CONCEPTO TÉCNICO SOBRE NECESIDAD DE ESTUDIOS DETALLADOS DE AMENAZA Y RIESGO POR FENOMENOS DE REMOCIÓN EN MASA DENTRO DEL TRÁMITE DE LICENCIA URBANÍSTICA	Código:	GPR-FT-10
		Versión:	04
		Fecha de revisión:	21/06/2011

1.1 CONCEPTO TÉCNICO No. CT:	CT-6539
1.2 ÁREA:	Técnica y de Gestión
1.3 COORDINACIÓN:	Investigación y Desarrollo
1.4 REFERENCIA CRUZADA RADICADO FOPAE:	2012ER11290
1.5 RESPUESTA OFICIAL No.	RO-58015

2.1 SOLICITANTE:	CURADURÍA URBANA No. 4
2.2 PROYECTO:	Calle 15 Sur No 7C - 27 Este
2.3 LOCALIDAD:	4. San Cristóbal
2.4 UPZ:	32. San Blas
2.5 BARRIO O SECTOR CATASTRAL:	Las Mercedes
2.6 DIRECCIÓN:	Calle 15 Sur No 7C - 26 Este
2.7 CHIP:	AAA0166DZDE
2.8 MANZANA CATASTRAL:	57
2.9 PREDIO CATASTRAL:	16
2.10 ÁREA (Ha):	0.0088 (*)
2.11 FECHA DE VISITA: FECHA DE EMISIÓN:	Agosto 16 de 2012 Agosto 16 de 2012

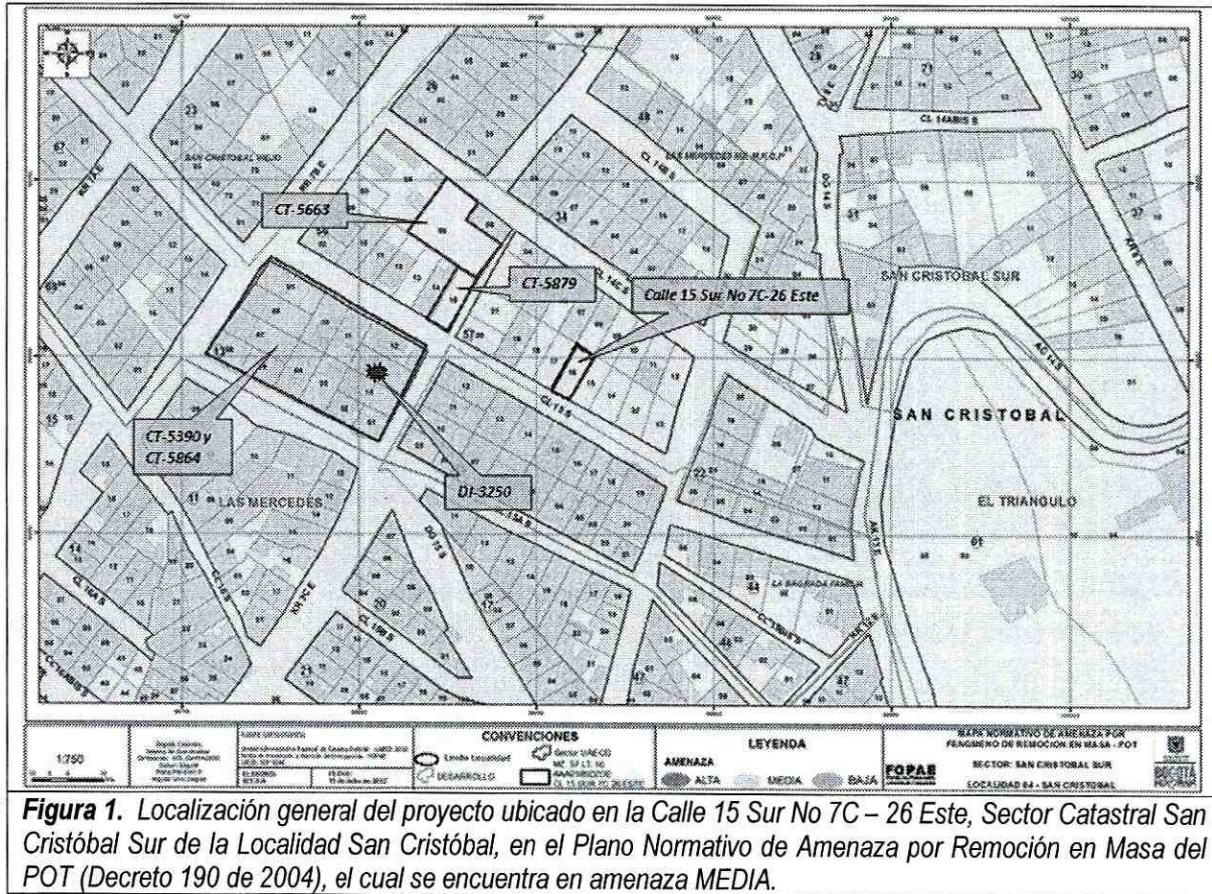
Conforme con el plano normativo de “Amenaza por Remoción en Masa” del Plan de Ordenamiento Territorial de Bogotá - POT, el sector del proyecto ubicado en la Calle 15 Sur No. 7C - 26 Este de la Localidad de San Cristóbal - Sector Catastral San Cristóbal Sur, se encuentra en una zona de AMENAZA MEDIA por procesos de remoción en masa (Figura 1).
